第4回 事業評価監視委員会における 御指摘の回答について <一般国道6号大和田拡幅>

R4.12.19 第4回事業評価監視委員会資料 一般国道6号大和田拡幅 (抜粋・一部加筆(青字))

- (3) 事業の見込み等
 - 2) 事業費変更の内容①

(参考)平面図

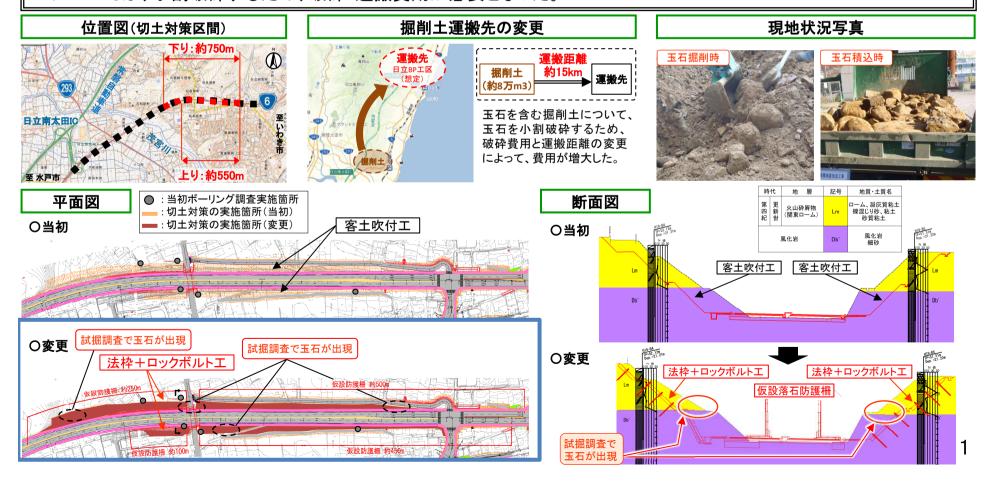
[指摘事項] 仮設落石防護柵の範囲記載がない (仮設防護柵の範囲と法枠工・ロックボルトエの対策範囲が一致していない)

- ○当初のボーリング調査結果より切土斜面に軟岩およびローム層が堆積していることから、切土法面工は客土吹付を想 定していた。
- ○現地工事着手に先立ち、試掘調査をしたところ、ボーリング調査では確認出来なかった玉石(最大60cm程度)が見つかり、対策として、法枠工、ロックボルト工と施工中の安全対策として、<u>仮設落石防護柵を追加</u>した。また、発生する玉石については、小割破砕するため、破砕・運搬費用が必要となった。

※本写真の区間は玉石が確認されており、仮設防護柵及び落石防護柵を設置する
